Corbeil-Essonnes-Environnement (CEE)

Objet : enquête publique TZEN4

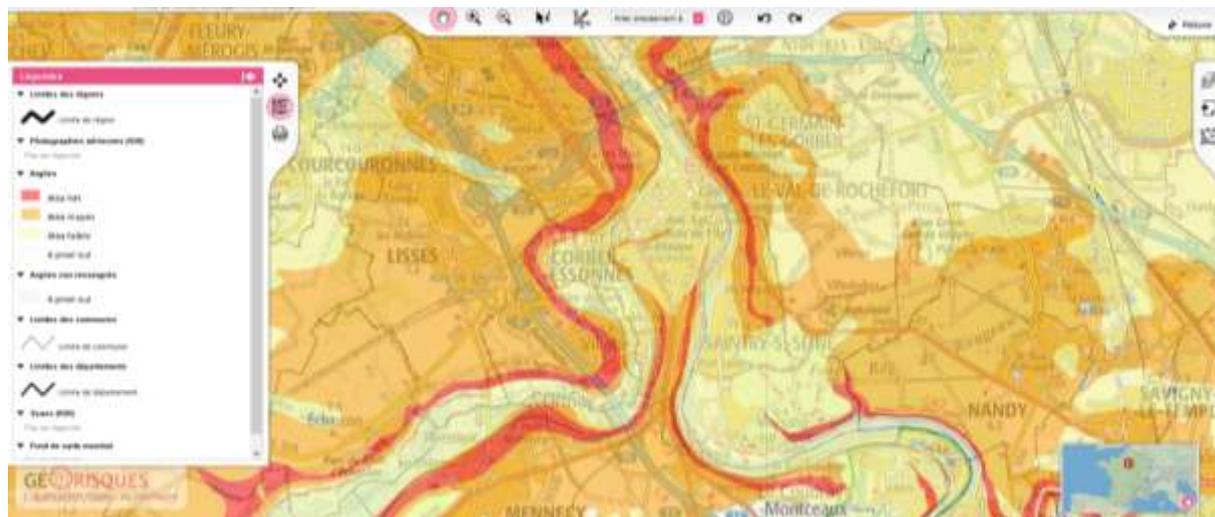
Si en effet le matériel prévu permettra d'embarquer des passagers en situation de handicap, il faut aussi s'inquiéter du rabattement vers la station dans un périmètre assez large.

Les itinéraires d'accès aux stations seront-ils vérifiés et mis en accessibilité ?

La charte d'aménagement prévoit des hauteurs de quai spécifique au TZEN pour permettre la mise en place de cette accessibilité. Cette spécificité risque d'exclure l'usage des stations par les autres lignes de bus dont le matériel serait inadapté.

Le mode TZEN permettra-t-il un usage mixte des stations, en conservant l'accessibilité pour tous les bus qui s'y arrêteront ? Les nouvelles lignes 402 nord et 402 sud qui vont être mises en place entraînent une rupture de charge. Les lycéens venant du Sud de Corbeil-Essonnes vers le Lycée Robert Doisneau ainsi que les usagers se rendant au CHSF et empruntant quotidiennement le bus 402 en liaison directe, seront contraints de changer de bus à la gare routière. Il faut absolument reconsidérer le parcours de la ligne 402 Sud en maintenant le même parcours sur la RN7 pour ces deux arrêts avant son terminus à la gare de Corbeil-Essonnes.
